**RESPUESTA DE LA ENTIDAD A LA OBSERVACION PRESENTADA AL PLIEGO DE
CONDICIONES DE LA INVITACIÓN PÚBLICA No ESP 001 DE 2023**

**Objeto: REPOSICIÓN DE REDES DE ACUEDUCTO, INCLUYE ACOMETIDAS (ACUEDUCTO Y
ALCANTARILLADO), CONSTRUCCIÓN DE ANDENES Y SUMIDEROS EN LA CARRERA 4
ENTRE CALLE 4 Y 3 SUR EN EL MUNICIPIO DE SOPÓ - CUNDINAMARCA**

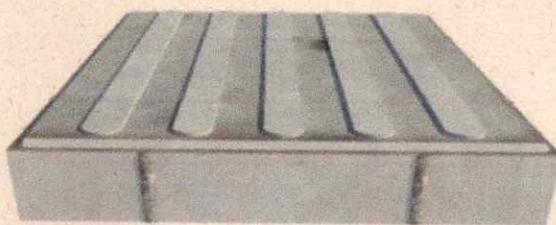
Primera: Falta APU's de cada ítem.

Respuesta: Al respecto, nos permitimos aclarar que el proyecto fue estructurado utilizando los precios de referencia de entidades como el Instituto de Concesiones de Cundinamarca (ICCU) y Empresas Públicas de Cundinamarca (EPC), complementando con APU's establecidos conjuntamente entre el Municipio de Sopó y Emsersopó ESP, para lo cual se adjunta a la presente respuesta el cuadro del

presupuesto con la identificación de la fuente del precio de referencia. Igualmente, se anexa en formato PDF los APUS de Emsersopó ESP.
